## ■仕様変更箇所

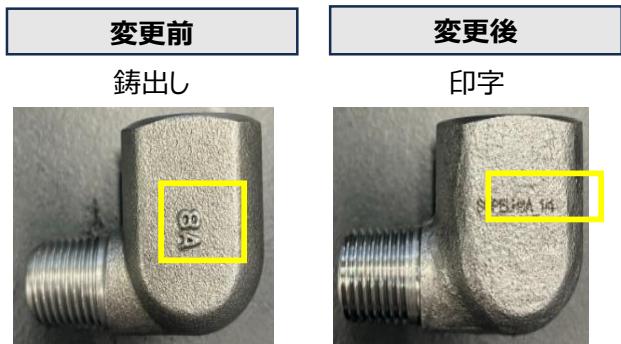
変更内容	TYPE	変更前	変更後
本体材質	SG□□□□	S25C	S25C相当
	SU□□□□	SUS304	SUS304相当
刻印	全タイプ	一部商品 鋳出し刻印	全商品 印字刻印
		梱包仕様変更詳細ご参照

材質は相当材となります、機能上の変更はございません。
